Vår dato: 17.11.2026
Vår ref.: 202504014-90 Vis til ved kontakt

NVE godkjenner Lnett si endring av detaljplan for 132 kV Håland-Tjøtta-Vagle – justering av kabeltrasé, koplingsskap og skøytekum

Figur 1. Oversiktskart 132 kV Håland-Tjøtta-Vagle som er under bygging. Områda søkt for endring er markert med ringar på kartet, og området orientert om fråvik frå detaljplan er markert med firkant. Kjelde: Lnett, 06.10.25.

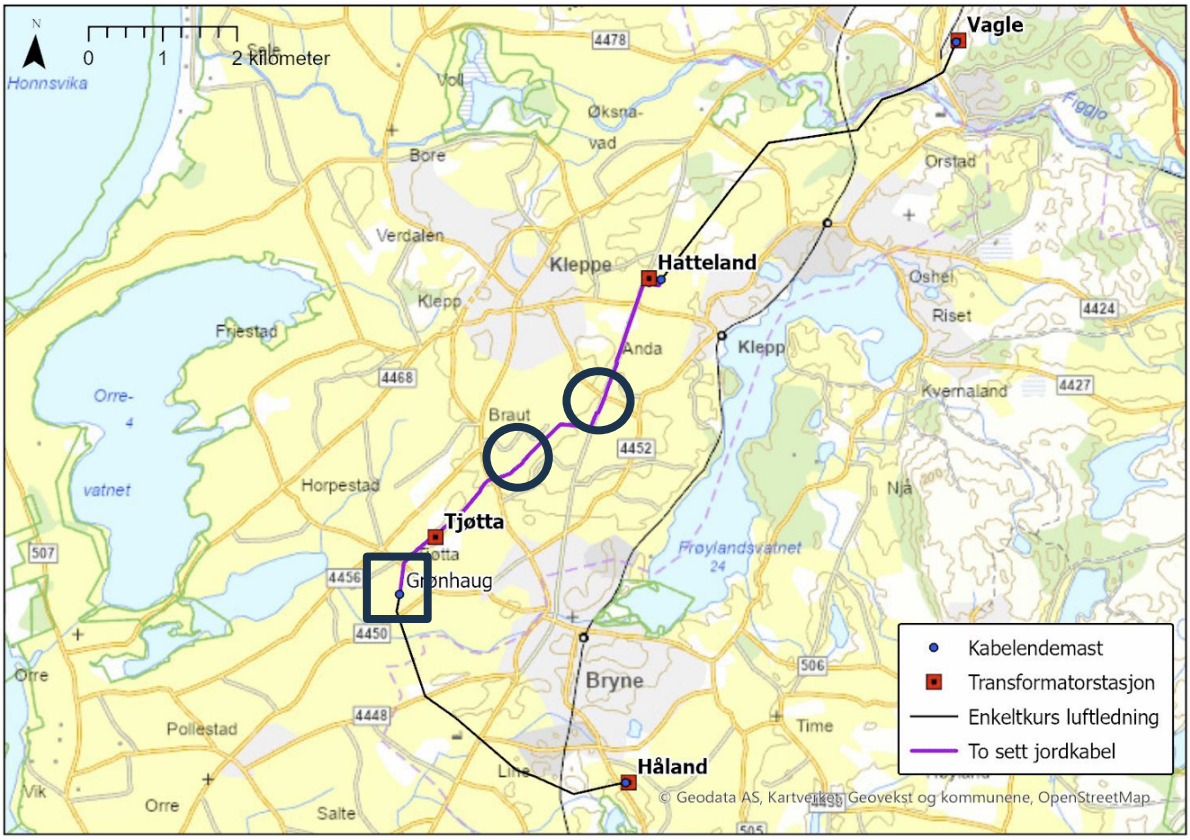
Noregs vassdrags- og energidirektorat (NVE) viser til detaljplanen for 132 kV Håland-Tjøtta-Vagle i Time, Klepp og Sandnes kommunar, Rogaland fylke, datert 6. oktober 2025[1] og NVE sitt godkjenningsvedtak datert 14. november 2025[2]. Me viser vidare til e-post frå dykk datert 5. og 9. november 2026 med høvesvis orientering om mindre fråvik frå detaljplan for mellombels lagring av kabel[3], og søknad om endring av detaljplan for justert plassering av to skøytepunkt for kabel og justering av kabeltrasé.[4] Endringane gjeld arealbruk i Klepp kommune.

Figur 2. Søkt endra plassering av skøyteskap ved NIBIO Særheim, a) viser justert kabeltrasé, lilla firkant viser opphavleg godkjend skøytepunkt og stipla linje viser søkt endra arealbruksgrense, medan b) viser opphavleg trasé (grøn) og søkt endra trasé (lilla). Kjelde: Lnett, 9. november 2026.

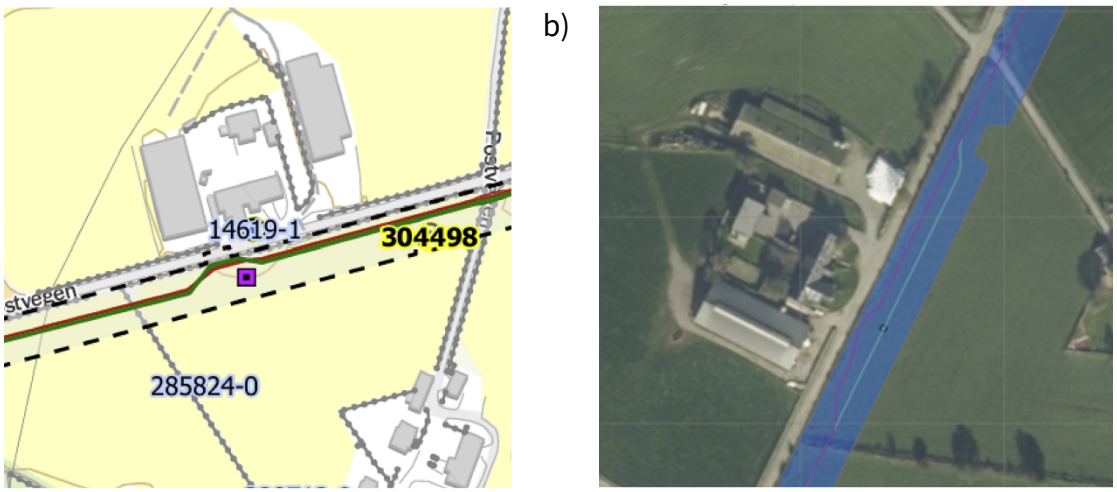
De søkjer løyve om å justere plassering av skøyteskap ved gnr./bnr. 14/10 og 14/327 og justere plassering av skøytekum ved gnr./bnr. 19/1 (Figur 2), samt justere kabeltrasé tilsvarande for begge endringane (Figur 3).

Skøyteskapet søkast etablert i tilknyting til eksisterande natursteinsmur/steingard, i staden for i fulldyrka jord som godkjend i detaljplanen. Lnett skriv at dette vil gje eit avgrense inngrep i steingarden, og de skal avgrense inngrepet til eit naudsynt minimum.

NVE godkjenner endringane som kjem fram av søknaden og tek dei orienterte fråvika frå detaljplanen til etterretning. Godkjenninga har heimel i anleggskonsesjonen datert16. august 2024, post nr. 13[5] og den godkjente detaljplanen.

Begge dei søkte endringane vurderast til å gje mindre ulemper for jordbruk og arealbruk enn opphavleg godkjende løysingar i detaljplanen. Plassering av skøyteskap er avklart med fylkeskommunen med omsyn til kulturminneinteresser. Fylkeskommunen skriv at

Etter NVE si vurdering vil endringane ikkje ha vesentlege nye landskaps- eller miljømessige konsekvensar samanlikna med den tidlegare godkjende løysinga i vedtak datert 14. november 2025. Endringane vil medføre eit permanent, avgrensa inngrep i ein steingard, men vil samstundes redusere inngrep i fulldyrka jord og ulemper for videre jordbruksdrift.

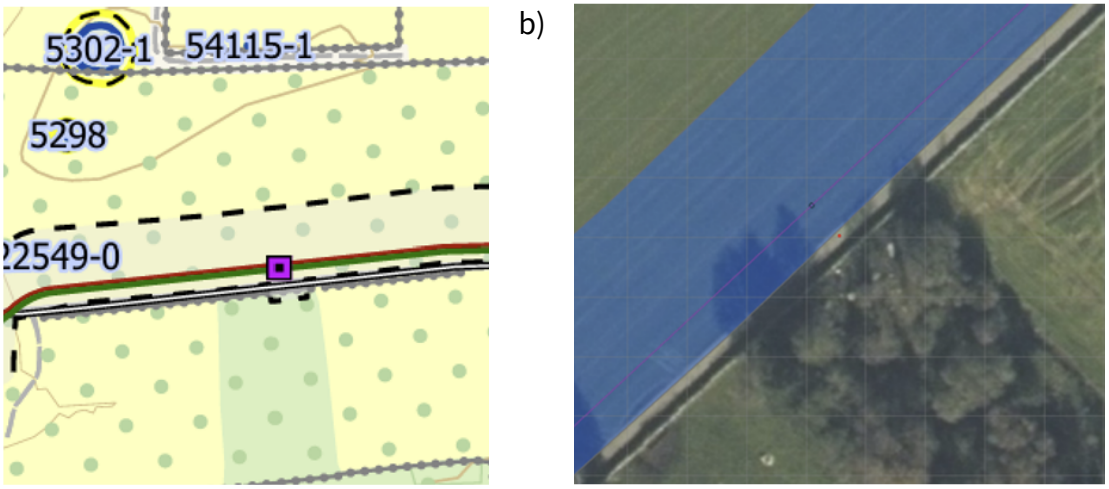
Skøytekum søkast etablert midt i ein eksisterande traktorveg, i staden for i fulldyrka jord som godkjend i detaljplanen. Lnett skriv at dette vil sikre at skøytekummen ikkje er til hinder for ordiner jordbruksdrift.
